河南洛阳工业园区控制性详细规划局部地块调整方案（C04、C05、C12）专家论证会会议纪要及答复

2015年9月1日上午，市城乡规划局在市党政综合办公楼9楼中间会议室组织召开了《河南洛阳工业园区控制性详细规划局部地块调整方案（C04、C05、C12）》专家论证会。中机十院、机械四院、市旧改办、市教育局、市发改委、市口岸办、市文物局、市国土局以及工业园区的专家和领导应邀出席会议（成员名单附后）。会议认真听取了市规划院作出的控规调整方案汇报，并原则同意控规调整方案。同时，为使规划进一步优化和完善，会议还提出如下意见：

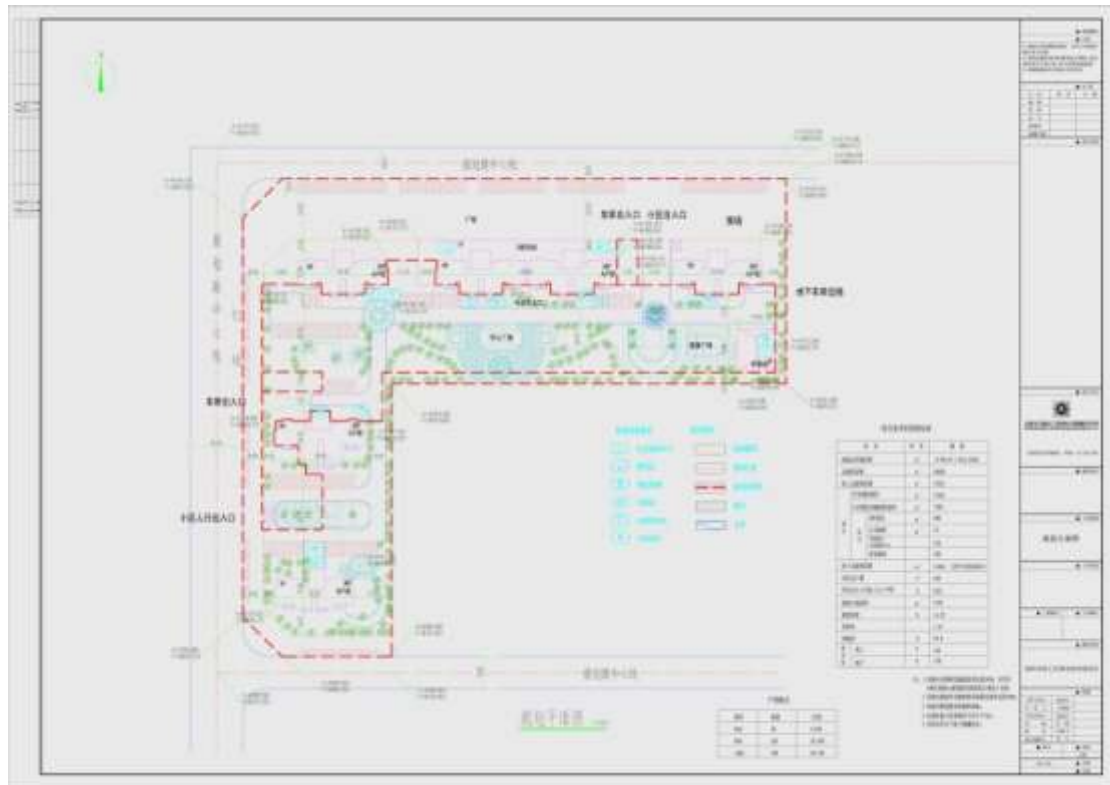
四、C12-1 居住用地建筑方案的日照分析需充分考虑对地块东侧已建成小学的影响；

答复：小学位于调整地块东南侧，日照分析对小学无影响。

从图中可以看出，规划方案满足国家日照要求，地块北侧、西侧为规划的铁路用地，可忽略日照因素；小学位于调整地块东南侧，日照分析对小学无影响。
